泊発電所3号炉 基準津波に関するコメント回答

令和6年3月22日
北海道電力株式会社

今回の説明範囲 (1/2)

「貯留堰を下回る時間」の最大ケースの考察

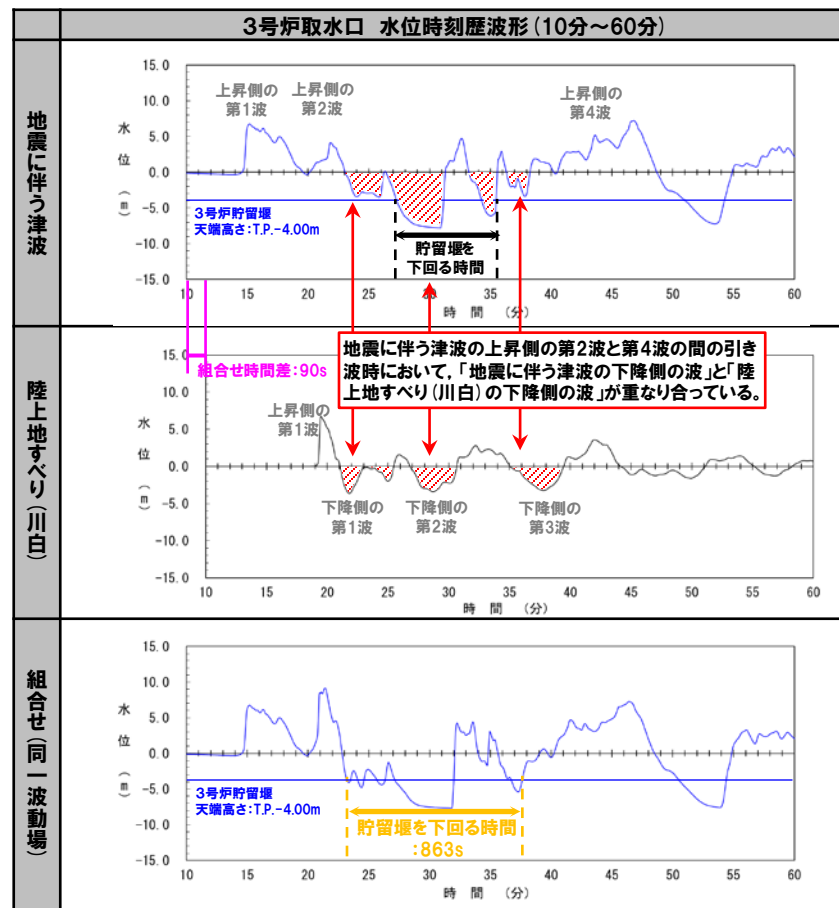
No	指摘事項	回答概要
36	<p>組合せ評価で考慮する波源選定の妥当性に係る説明については、本審査会合（令和5年12月8日）で事実確認を行った内容について、論理構成を明確にしてまとめ資料に十分に反映させたいと説明すること。</p>	<p>○水位上昇側及び水位下降側の組合せ評価のそれぞれについて波源選定の妥当性を以下のとおり整理した。</p> <p>【水位上昇側の波源選定の妥当性】 敷地に対して大きな影響を及ぼす波源を、以下のように適切に選定している。</p> <ul style="list-style-type: none">○泊発電所の津波の特徴を適切に整理していること。○この特徴を踏まえ、地震に伴う津波の全波源の中から、組合せる波源を適切に選定できていること。 具体的には、<ul style="list-style-type: none">・陸上地すべり（川白）のピークと重なる波源を特定し、そのうえで断層パラメータスタディにより水位が高い波源を選定していること。・さらに、ピークは重ならないが、組合せ後の水位が高くなる可能性がある波源も選定していること。により、組合せる波源を網羅的に選定できている。 <p>【水位下降側の波源選定の妥当性】 敷地に対して大きな影響を及ぼす波源を、以下のように適切に選定している。</p> <ul style="list-style-type: none">○泊発電所の津波の特徴を適切に整理していること。○この特徴を踏まえ、地震に伴う津波の全波源の中から、組合せる波源を適切に選定できていること。 具体的には、<ul style="list-style-type: none">・地震に伴う津波のうち、断層パラメータスタディにより、「貯留堰を下回る時間」が最大となる波源を選定していること。・さらに、水位変動量が大きいと「貯留堰を下回る時間」が長い傾向があることから、水位変動量が大きな波源も選定していること。により、「貯留堰を下回る時間」が長くなる可能性がある波源を適切に選定できている。○組合せ時間が適切であること。<ul style="list-style-type: none">・地震に伴う津波と陸上地すべり（川白）に伴う津波が、「貯留堰を下回る時間」が長くなるように重なり合っていることが確認できていることから、組合せ時間が適切であること。

- 組合せの時間差のパラメータスタディを($T_s \sim T_s + T_d$)の範囲で網羅的に実施したことで、地震に伴う津波の上昇側の第2波と第4波の間の引き波時(組合せ評価において水位時刻歴波形の着目する時間帯)において、「地震に伴う津波の下降側の波」と「陸上地すべり(川白)の下降側の波」が組合せ後の「貯留堰を下回る時間」に対する影響が大きくなるように重なり合っている(右図参照)。
- その結果、組合せ後の「貯留堰を下回る時間」は、組合せ前の地震に伴う津波の「貯留堰を下回る時間」と比較して長くなっている(右図参照)。

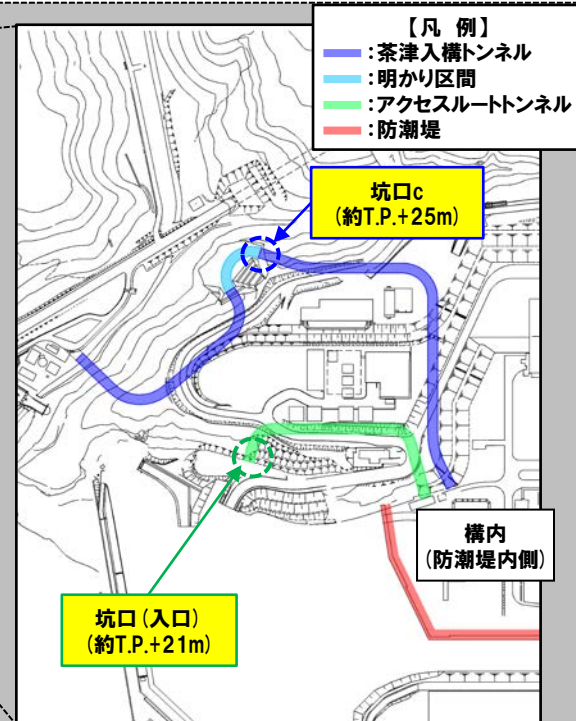
No	指摘事項
28	敷地外から敷地内へのアクセス道路については、計画内容によっては、当該道路が津波侵入経路となり基準津波策定における評価点の追加が必要になることも考えられるため、今後、アクセス道路の計画に基づき、津波評価への影響を説明すること。
30	茶津入構トンネルの入口、明かり区間の出入口、アクセスルートトンネルの入口等の評価点について、日本海東縁部に想定される地震に伴う津波と陸上地すべり(川白)による津波との組合せを考慮した基準津波の波源の選定を説明すること。

※1:「茶津入構トンネルの坑口」は、下図の「坑口c」を示す。

※2:「アクセスルートトンネルの坑口」は、下図の「坑口(入口)」を示す。

No	指摘事項	回答概要
28	<p><u>敷地外から敷地内へのアクセス道路</u>については、計画内容によっては、当該道路が津波侵入経路となり基準津波策定における評価点の追加が必要になることも考えられるため、今後、アクセス道路の計画に基づき、津波評価への影響を説明すること。</p>	<p>【防潮堤前面他の最大ケース*による水位の確認結果】</p> <p>○茶津入構トンネル及びアクセスルートトンネルの坑口は、「防潮堤前面他の最大ケース」による津波の水位に比べ、十分高い位置に計画できていることを確認した。</p> <p>※「防潮堤前面」、「3号炉取水口」、「1、2号炉取水口」及び「放水口」の最大ケース（令和5年10月20日審査会合における敷地に対して大きな影響を及ぼす波源（水位上昇側））。</p>
30	<p><u>茶津入構トンネルの入口、明かり区間の出入口、アクセスルートトンネルの入口等</u>の評価点について、日本海東縁部に想定される地震に伴う津波と陸上地すべり（川白）による津波との組合せを考慮した基準津波の波源の選定を説明すること。</p>	<p>【茶津入構トンネル及びアクセスルートトンネルの最大ケースによる水位の確認結果】</p> <p>○「防潮堤前面他の最大ケース」は、必ずしも茶津入構トンネル及びアクセスルートトンネルに対して水位が高くなる波源であるとは限らないため、これらトンネルの坑口に対して水位が高くなる波源（茶津入構トンネル及びアクセスルートトンネルの最大ケース）を選定した。</p> <p>○茶津入構トンネル及びアクセスルートトンネルの坑口は、選定した「茶津入構トンネル及びアクセスルートトンネルの最大ケース」による津波の水位に比べ、十分高い位置に計画できていることを確認した。</p> <p>【まとめ】</p> <p>○茶津入構トンネル及びアクセスルートトンネルの坑口は、「防潮堤前面他の最大ケース」並びに「茶津入構トンネル及びアクセスルートトンネルの最大ケース」それぞれの津波の水位に比べ、十分高い位置に計画できていることを確認したことから、基準津波の評価点に選定しない。</p> <p>➢ なお、「茶津入構トンネル及びアクセスルートトンネルの最大ケース」による津波の水位が、「防潮堤前面」、「3号炉取水口」、「1、2号炉取水口」及び「放水口」の各評価項目において、「防潮堤前面他の最大ケース」による津波の水位を上回ることはないことを確認した。</p>
